OGGETTO: *Procedimento autorizzatorio unico di VIA relativo al "Progetto di un impianto fotovoltaico denominato "Fabbrico" di potenza pari a 16.806,24 kWp da realizzarsi nel comune di Fabbrico (RE), e delle relative opere di connessione da realizzarsi nei comuni di Fabbrico (RE), Rio Saliceto (RE) e Carpi (MO)"*

Riferimenti autostradali: Autostrada del Brennero - A22

SEGNALAZIONE NECESSITA' DI INTEGRAZIONI DOCUMENTALI

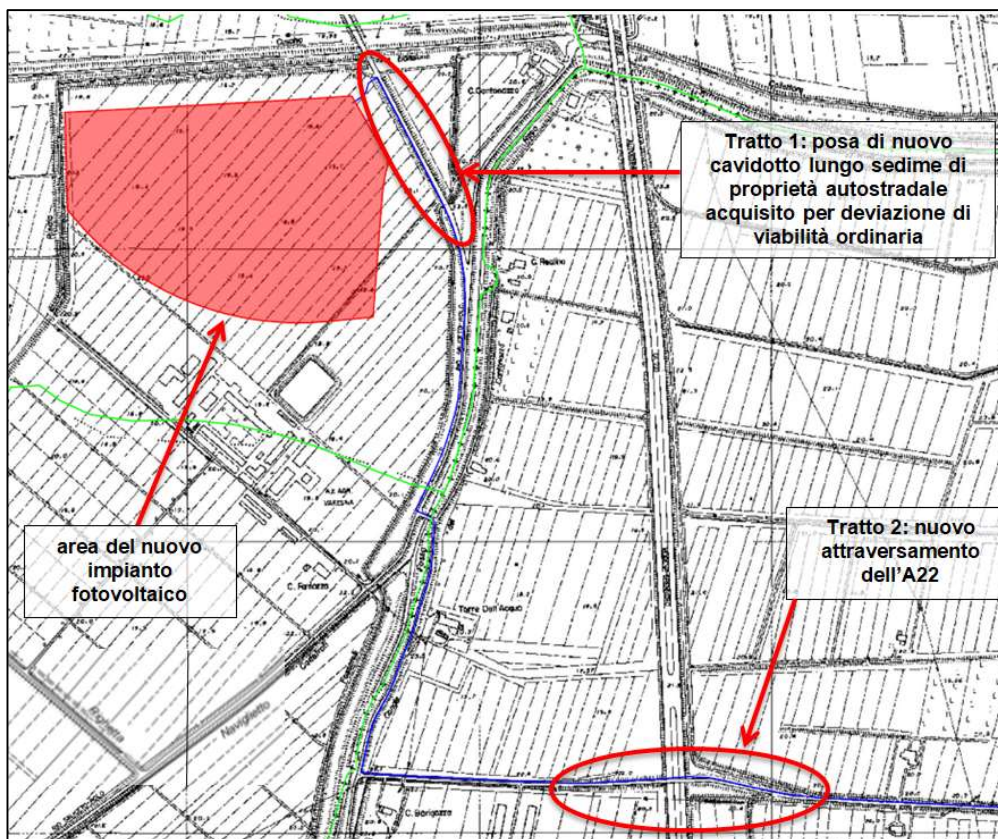
Per il cavidotto è stato individuato dal Proponente un tracciato (vedasi figura qui a sinistra) che:

- in un 1° tratto, ricadente nel territorio del comune di Fabbrico e prossimo all'impianto FV, percorre un tratto di viabilità ordinaria realizzato dalla scrivente Società all'epoca della costruzione dell'autostrada come deviazione

della viabilità ordinaria, il cui sedime è tuttora di proprietà della scrivente Società; trattasi delle particelle 21 e 41 del foglio 28 del comune di Fabbrico;

- in un 2° tratto attraverserebbe l'autostrada mediante "staffaggio del cavidotto al ponte esistente", qui intendendo come "ponte" il sovrappasso autostradale n. 128 (via Valle) in comune di Carpi.

- relativamente al previsto attraversamento dell'autostrada da parte del cavidotto dovrà essere accantonata la previsione di attraversamento superiore e dovrà essere progettato un attraversamento inferiore mediante T.O.C. in una posizione esterna all'area interessata dall'intervento di rifacimento del sovrappasso esistente n. 128 (via Valle). Si trasmette in allegato alla presente nota una planimetria su ortofoto con individuate le aree interessate dal programmato intervento di rifacimento del sovrappasso autostradale. Il progetto di attraversamento inferiore dovrà essere comprensivo di:

La documentazione di progetto include un "*piano particellare di esproprio*" (codice elaborato FAB.ENG.REL.034.01), all'interno del quale è indicato il previsto asservimento delle seguenti proprietà autostradali del comune di Fabbrico:

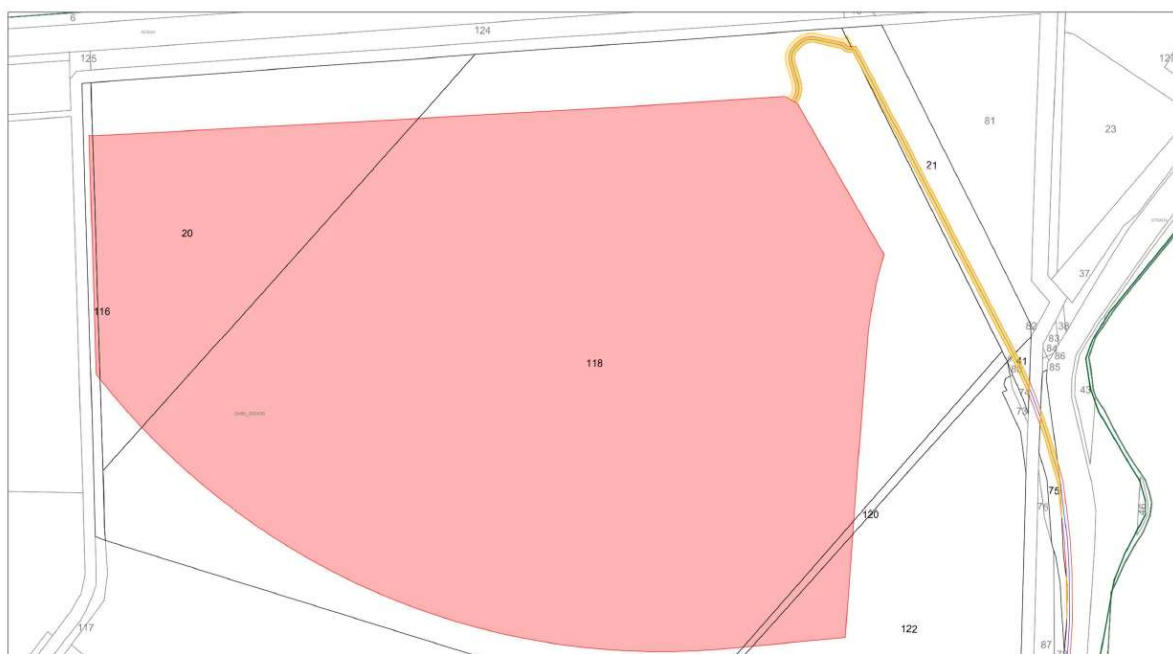
Relativamente alle particelle terreni 21 e 41 del foglio 24 del comune di Fabbrico la documentazione di progetto (elaborati FAB.ENG.REL.034.01 e FAB.ENG.REL.028.00) riporta semplicemente i dati catastali concernenti “qualità” e “classe”, senza prendere atto dell’uso reale degli immobili che dopo essere stati acquisiti dalla società concessionaria autostradale, sono stati utilizzati per realizzarvi una deviazione della pubblica viabilità locale che risulta essere attualmente gestita dalla Provincia di Reggio Emilia. La documentazione di progetto dunque non reca evidenza di tale destinazione reale degli immobili.

Gli elaborati recanti menzione di asservimento o comunque di un assoggettamento non oneroso alla posa di elettrodotto devono essere rettificati esplicitando che: *per ciò che concerne la proprietà autostradale la procedura da seguirsi non sarà quella dell'asservimento o dell'assoggettamento non oneroso ma quella del convenzionamento ai sensi del D.Lgs. 30 aprile 1992, n. 285 e ss.mm.ii recante il codice della strada e del D.P.R. n. 495/1992.*

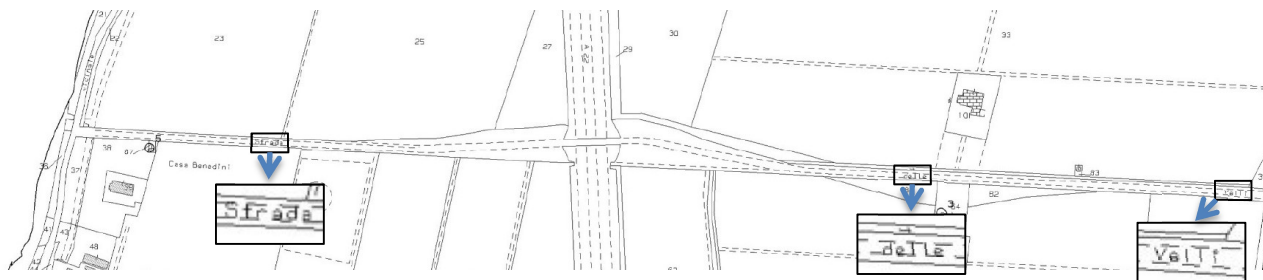
Prevede inoltre l'assoggettamento alla posa del cavidotto anche per la seguente ulteriore realtà, che in base a quanto riportato sull'elaborato (il quale riprende il contenuto della mappa catastale) non appare come proprietà autostradale:

“Comune di Carpi, foglio 11, Via Argine Canale, catastalmente Strada vicinale delle Valli”.

Relativamente alla Strada “vicinale” delle Valli si osserva che, diversamente dalla dizione riportata nella tabella dell’elaborato FAB.ENG.REL.028.00, il foglio catastale riporta semplicemente “Strada delle Valli”.
